**Avis délibéré de la mission régionale d'autorité  
environnementale sur le projet d'augmentation de la production  
de fabrication d'isolants, porté par la société Unifrax, sur la  
commune de Lorette (42)**

**Avis n° 2024-ARA-AP-1730**

**Avis délibéré le 4 septembre 2024**

Figure 2: points de mesure des rejets en poussières et représentation du panache

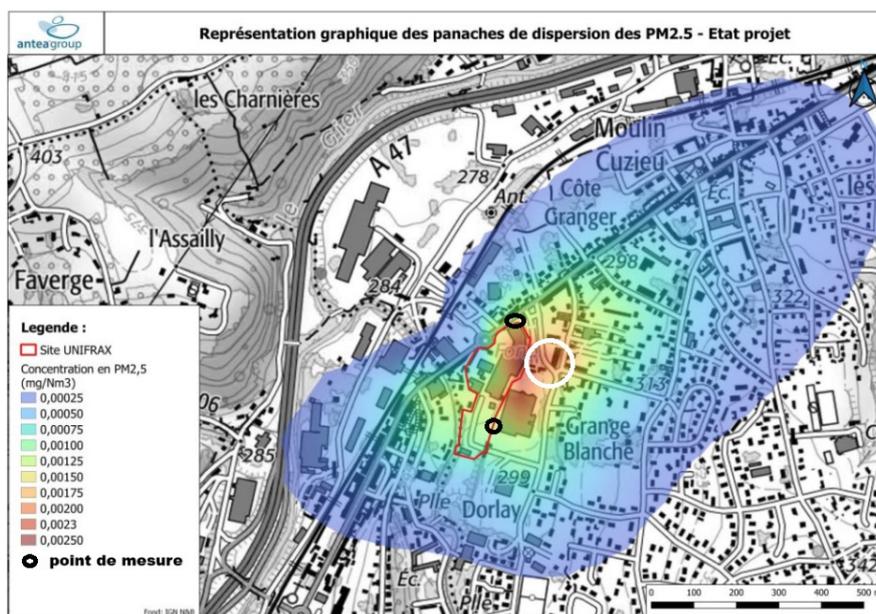
Depuis 2008, une surveillance des émissions en fibres céramiques réfractaires (FCR) est réalisée. Les concentrations sont mesurées, annuellement selon le dossier, sur une durée d'une journée, en deux points en limite de propriété du site (nord et sud). Les résultats présentés montrent une absence de mesure ou des résultats inexploitable pour cinq années pour la période 2010 à 2022, en contradiction avec la fréquence de suivi. Pour les années où des mesures ont été réalisées, les concentrations sont conformes à la valeur limite d'émission imposée par l'arrêté préfectoral. Par ailleurs, les points de mesures ne sont pas situés au plus près des habitations sous le panache.

- de mieux justifier l'emplacement des points de mesures des poussières et des fibres rejetés ;
- d'analyser les causes des dépassements de concentration en formaldéhyde et poussières constatés et de présenter des mesures pour les éviter ou les réduire, en situation "avec projet".
